监理工程师通知单

工程名称： 陕西合阳桂花清洁能源有限公司合阳 150Mwp 光伏发电及农业综合开发项目三期 50Mwp（蓄光互补）工程

编号：HX-002

主题： 关于三期 132#方阵支模施工的问题

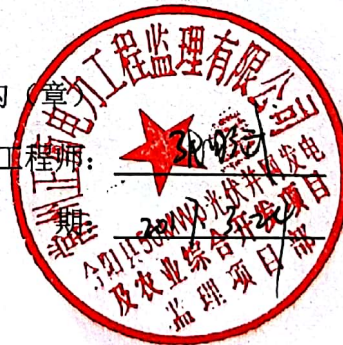
内容： 2017 年 3 月 24 日 15:00 点现场检查发现：

- 1、在平坦开阔地带，支模高度不得少于 120CM（有的支模高度只有 104CM）
- 2、部分支模不在一条平行线上，稍有偏差
- 3、部分模具之间缝隙太大，混凝土浪费严重
- 4、有部分施工人员未佩戴安全帽，存在安全隐患

以上问题，限 2 个工作日内整改并回复监理部。
